*Ministero dell' Ambiente
e della Tutela del Territorio e del Mare*

DIVISIONE V – SISTEMI DI VALUTAZIONE AMBIENTALE

**OGGETTO: [ID_VIP: 5246] Istanza per l'avvio di una valutazione preliminare ai sensi dell'art. 6 comma 9 del D.Lgs 152/2006 relativa al progetto di variante non sostanziale del Parco eolico Borgia Wind composta 25 aerogeneratori di potenza paria 2,5 MW ciascuno, per complessivi 62.5 MW da realizzarsi nel comune di Borgia e Maida (CZ). Proponente Borgia Wind S.r.l..
Nota tecnica**

Figura 1

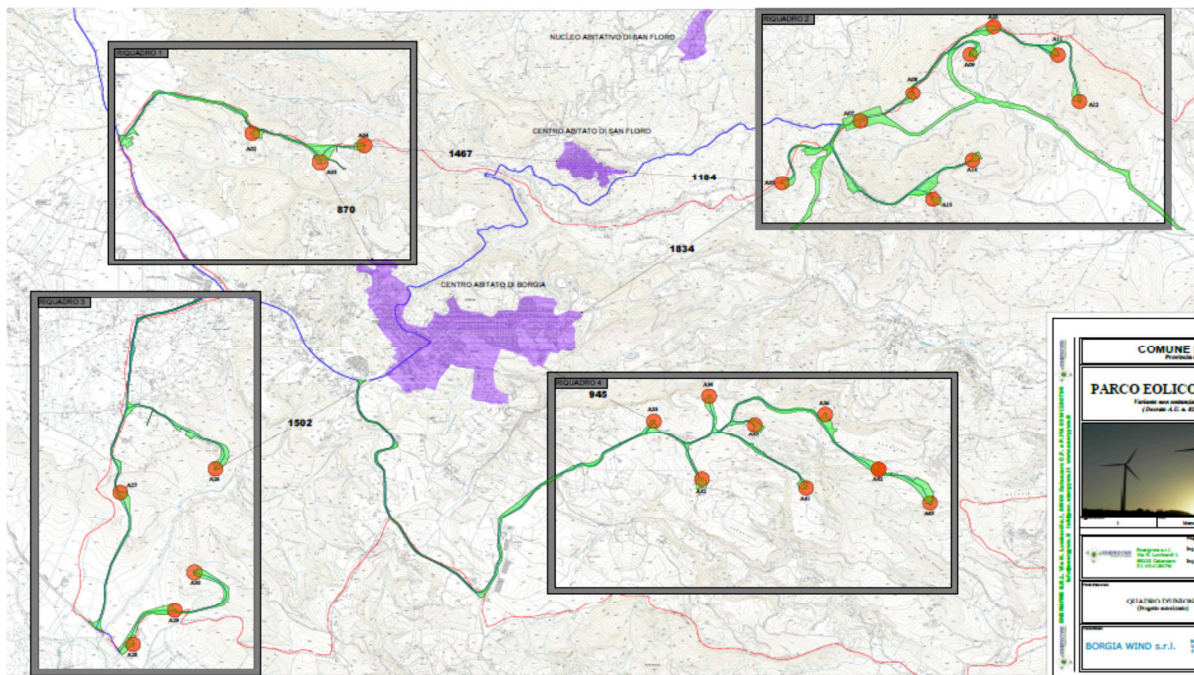
Il Layout di progetto autorizzato suddivide il parco in quattro diverse zone come descritto nella figura 1

- Nella zona 1, in località Chiusa a Nord Ovest dell'abitato di Borgia, sono previste 3 turbine;
- Nella zona 2, in località Pignatarello a Nord Est dell'abitato di Borgia, le 9 turbine verranno eliminate;
- Nella zona 3, in località Difesa Mazza a sud Ovest dell'abitato di Borgia, sono previste 5 turbine (altre 2 verranno eliminate);
- Nella zona 4, in località Zorapigadi a Sud est dell'abitato di Borgia, sono previste 6 turbine;

Figura 2

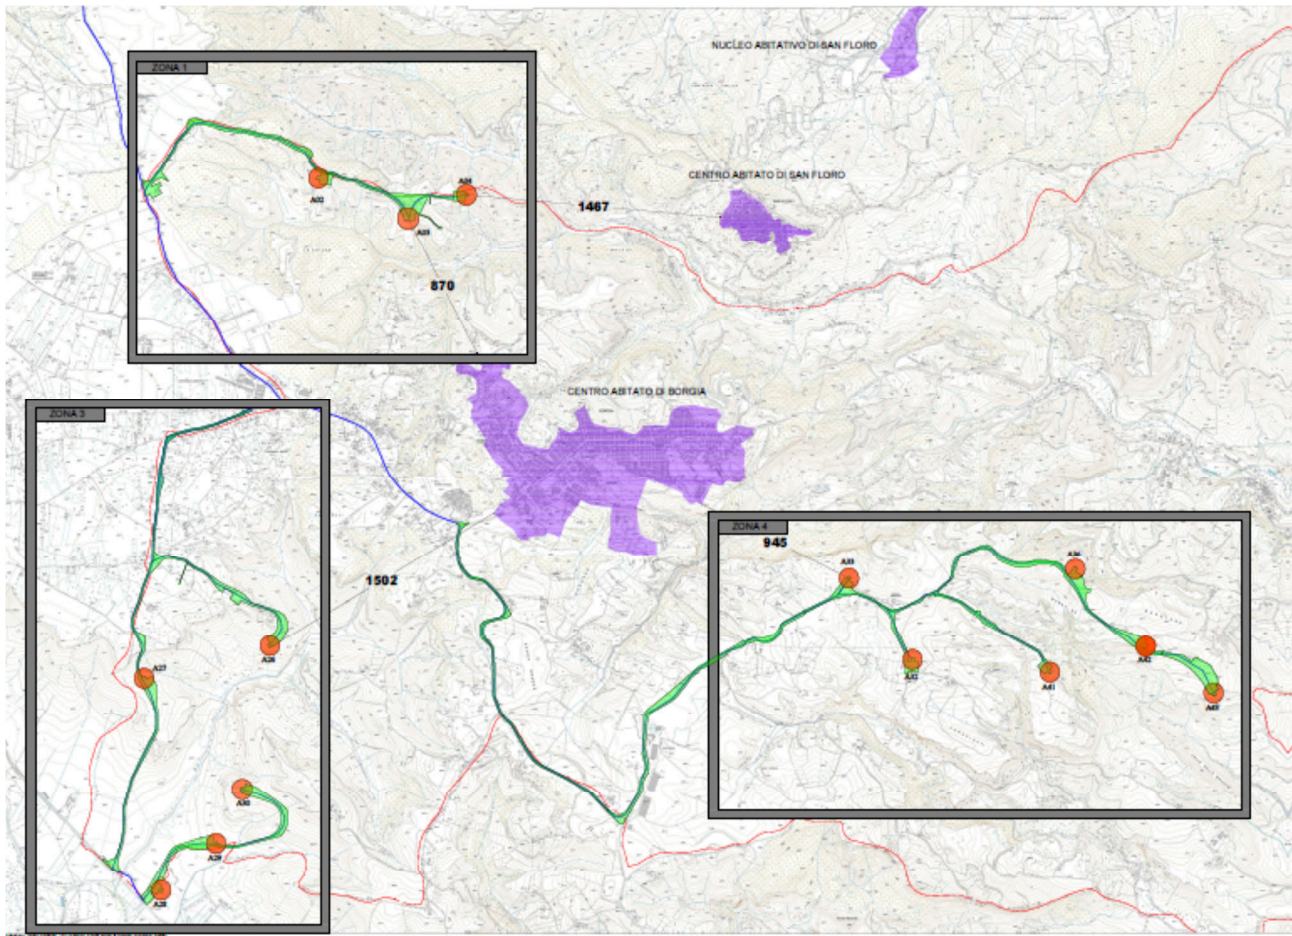
Tale layout è stato quindi modificato come illustrato nella figura 2,

Dalla tabella sopra riportata si evince una considerevole diminuzione del numero delle turbine, il quale passa da 25 a 14 (meno 44%, in particolare verranno eliminati gli aerogeneratori con sigle A05, A07, A08, A09, A10, A11, A12, A14, A15, A34, A35). Da notare che le macchine hanno una altezza massima identica agli aerogeneratori in progetto, anche se nel progetto proposto queste saranno di due modelli che differiranno per la caratteristica del diametro della pala e per potenza unitaria, ora di 4,3 MW. Il modello VESTAS V117, con diametro della pala di 117 m è previsto per 3 macchine, per l'esattezza quelle con sigla A02, A03 e A04. Per le restanti 11 macchine è previsto il modello VESTAS V136, con diametro pala di 136 m. La potenza complessiva installata del progetto proposto in variante sarà inferiore di 2,3 MW rispetto a quello già autorizzato.

Per quanto concerne la viabilità accessoria all'impianto eolico, nel progetto di variante vengono proposte diverse modifiche alle strade e piazzole, nello specifico è prevista una realizzazione dei tracciati stradali identici a quanto già previsto al netto del collegamento alla zona 2 (in località Pignatarello a Nord Est dell'abitato di Borgia) e tutta la viabilità di collegamento prevista tra i 9 aerogeneratori originariamente in progetto in detta zona. Verrà anche stralciata la realizzazione dei collegamenti utili alle turbine A34 e A35 della zona 4.

che passano da 25 a 14, si può di conseguenza ritenere che da tale ridimensionamento derivi ragionevolmente anche una riduzione complessiva degli impatti rispetto al progetto iniziale. In sostanza vi sono sufficienti elementi per asserire che non vi sono nuovi o maggiori impatti attesi rispetto a quelli già valutati dalla Regione che in merito al progetto si è già pronunciata con D.D.G. n. 9361 del 17/06/2010 (prorogato con D.D. n° 13240 del 29/11/2017).

Con riferimento alle modifiche di cui trattasi si ritiene pertanto che non ricorra la necessità di avviare ulteriori procedimenti valutativi ambientali.
